Mémoire en réponse à l'avis de l'Inspection Générale de l'Environnement et du Développement Durable (IGEDD)

Projet de centrale photovoltaïque avec activité agricole de Saint-Hilaire-la-Treille

**Avis délibéré de l'Autorité environnementale
sur le parc photovoltaïque au sol de Saint-
Hilaire-la-Treille et Mailhac-sur-Benaize (87),
porté par la SASU « centrale photovoltaïque de
Saint-Hilaire-la-Treille »**

n°Ae : 2025-151

Figure 1. Localisation des secteurs au sein desquels l'installation des bases-vie de chantier est envisagée

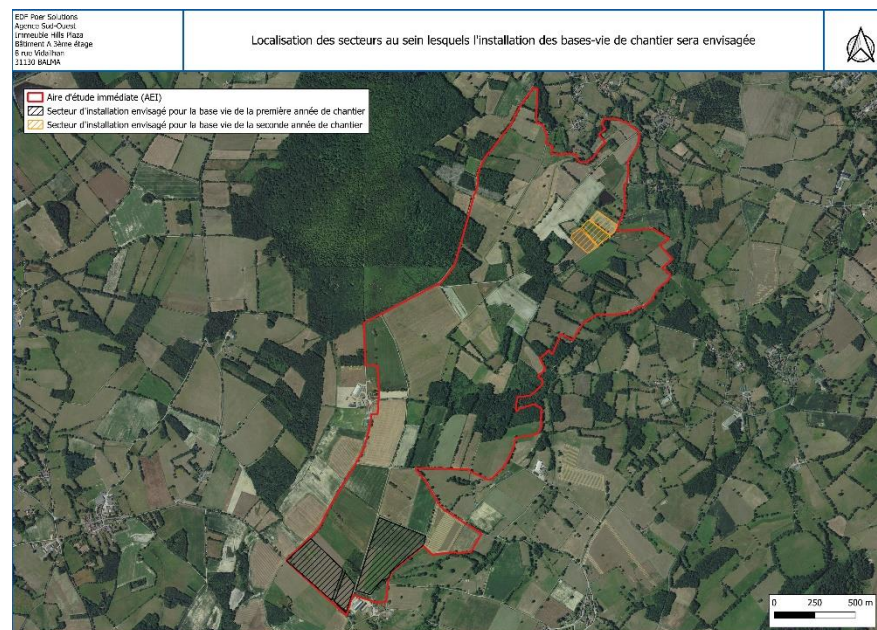
L'Ae indique dans son avis que l'étude d'impact précise qu'une base vie provisoire de 5000 m² sera nécessaire mais qu'elle n'est pas localisée dans le dossier. Le porteur de projet indique en réponse, qu'en raison de la réalisation des travaux en deux phases comme cela est indiqué en réponse à la recommandation n°2, deux bases vie seront nécessaires. D'une surface de 5000 m² chacune, il s'agit d'un aménagement provisoire et réversible réalisé en Grave Non Traitées (GNT). De manière à limiter les incidences sur l'environnement, elles seront localisées au sein de l'Aire d'Etude Immédiate où les enjeux sont maîtrisés. Plus précisément, elles seront positionnées sur des zones :

- Présentant des enjeux environnementaux tout au plus faibles à très faibles ;
- Situées à plus d'un kilomètre du site de nidification potentiel de la cigogne noire ;
- A proximité de voiries pour faciliter les accès ;
- Sur des zones planes.

A titre d'exemple, elle serait donc localisée dans l'un des secteurs repérés sur le visuel ci-dessous. Sa localisation exacte sera confirmée par le bureau d'étude indépendant qui sera chargé du suivi environnemental du chantier tel que défini dans la mesure MS1 décrite en page 556 de l'EIE.

Figure 2 : Localisation du poste source du Haut Limousin (le cercle orange constitue l'ancien positionnement du poste source tandis que le carré orange correspond à l'emplacement finalement retenue pour la création du poste)

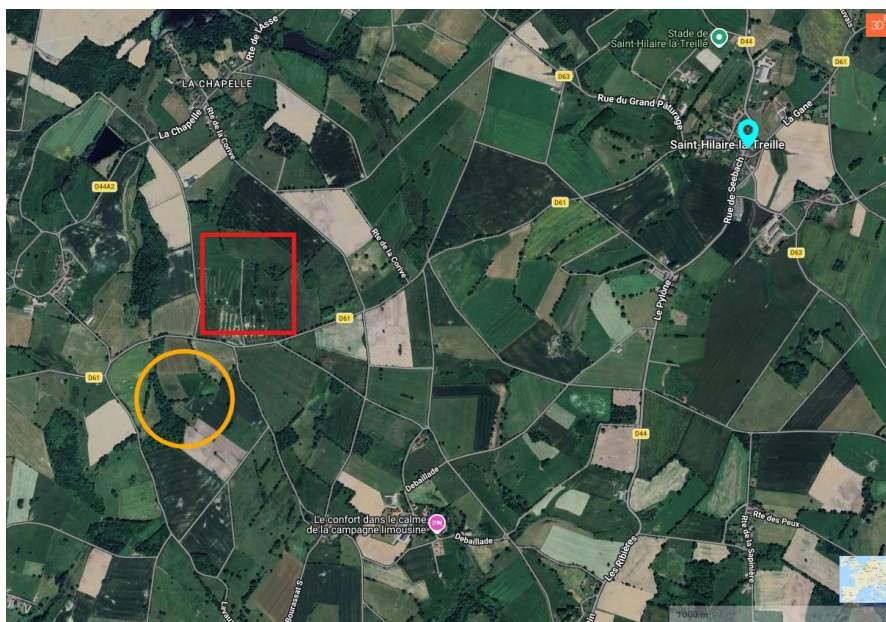
« L'Ae recommande de mettre à jour les caractéristiques du projet, intégrant les mesures compensatoires, le diagnostic archéologique, les modifications des réseaux et le volet agricole, d'y inclure explicitement et de décrire précisément le raccordement du parc au réseau national de transport d'électricité, y compris les éventuels renforcements du poste source, l'ensemble faisant partie du projet. Elle recommande en outre d'effectuer une relecture éditoriale du dossier afin de lever toutes les incohérences entre pièces ou chapitres. »

- **Le raccordement électrique externe** : Il relie quant à lui les postes de livraison, privés, au réseau public de transport d'électricité. C'est une opération menée par le gestionnaire du réseau. Ainsi, le raccordement de la centrale photovoltaïque au réseau public est une opération menée par le gestionnaire de réseau ENEDIS qui en est le maître d'ouvrage et non la SAS Centrale Photovoltaïque de Saint-Hilaire-la-Treille. Les câbles qui relieront la centrale photovoltaïque au poste source est ainsi la propriété du gestionnaire de réseau. C'est donc le gestionnaire de réseau qui choisit le tracé du raccordement selon des caractéristiques techniques et économiques qui lui sont propres. Il préconise, dans ce sens, la solution de raccordement optimale en fonction de l'état du réseau. En revanche, le

tracé du raccordement définitif au réseau ne peut être connu qu'à l'issue de l'obtention de l'ensemble des autorisations administratives du projet et qu'une fois l'élaboration de la convention de raccordement finalisée par ENEDIS. Une demande de Proposition de Raccordement Avant Complétude (PRAC) a été sollicitée par EDF power solutions France à ENEDIS en amont du dépôt de la demande de permis de construire. La proposition Technique rendue par ENEDIS a été intégrée dans l'Etude d'Impact Environnementale. Au vu de la puissance prévisionnelle du parc photovoltaïque et de sa localisation, le raccordement au réseau public de distribution HTA pourrait être planifié sur le poste source du Haut-Limousin prévu au S3RENr, situé à environ 5 km de la zone du projet. Les impacts bruts et résiduels du raccordement au réseau public sont considérés comme très faibles dans l'Etude d'Impact (p461, EIE). Depuis la rédaction de l'Etude d'Impact Environnemental, la localisation du poste source a été précisée par RTE et ENEDIS. La zone finalement retenue (carré rouge sur la figure ci-après) se situe à quelques dizaines de mètres de l'autre côté de la route départementale 61 de la zone présagée par ENEDIS dans sa première étude (rond jaune sur la carte ci-dessous). En l'état de nos connaissances à ce jour, ce déplacement n'est pas de nature à remettre en cause la qualification des impacts bruts et résiduels formulée dans l'étude d'impact. Il est par ailleurs important de rappeler qu'afin de limiter au mieux les impacts des travaux de raccordement, ces câbles sont généralement enterrés et réalisés sous chaussée ou en accotement. Nous préciserons également pour le lecteur que depuis le dépôt du permis de construire le poste source du Haut-Limousin peut également être appelé poste de Foulventour ou de Saint-Hilaire-la-Treille et que les travaux liés à sa mise en œuvre sont en cours.

Figure 3 : Capacité d'accueil restante au titre du S3ENR

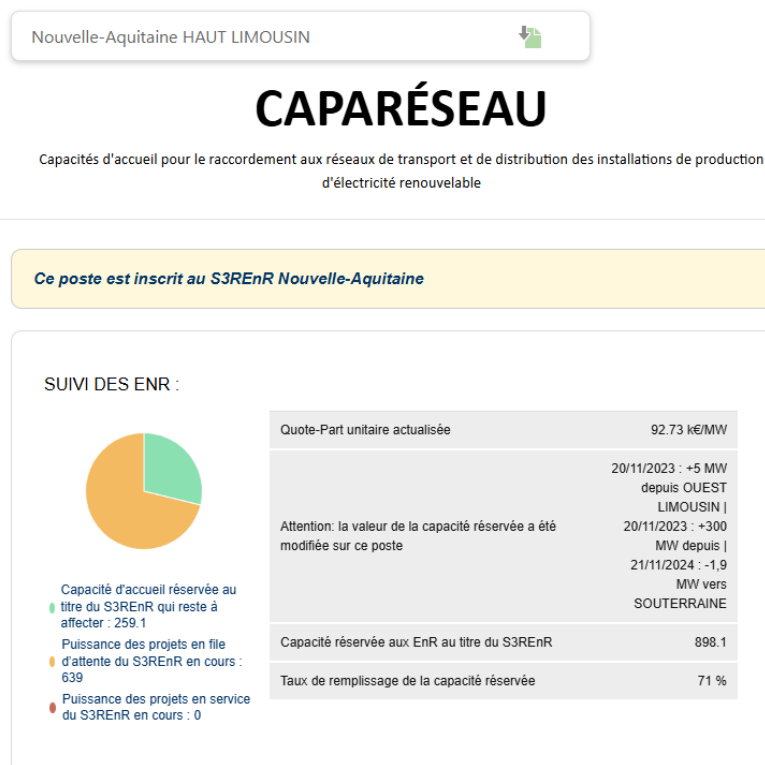
- *mettre à jour les informations relatives à l'atteinte des objectifs du plan climat-air-énergie territorial (PCAET) de la communauté de communes du Haut Limousin en Marche et aux capacités d'accueil du poste électrique du Haut-Limousin et affiner l'analyse de la compatibilité du projet avec ces données ;*
- *justifier l'implantation du projet au regard des termes du PCAET et des documents d'urbanisme en vigueur ;*
- *justifier les évolutions du projet, en particulier au regard de leurs incidences environnementales ;*
- *présenter une analyse multicritère des variantes du raccordement de la centrale photovoltaïque au réseau électrique national. »*

Au moment de la rédaction de cette réponse, la capacité d'accueil réservée au titre du S3RENr qui reste à affecté est de 259,1 MWe suivant le site CAPARESEAU mis à jour le 04/02/2026 et indiqué sur le visuel ci-dessous.
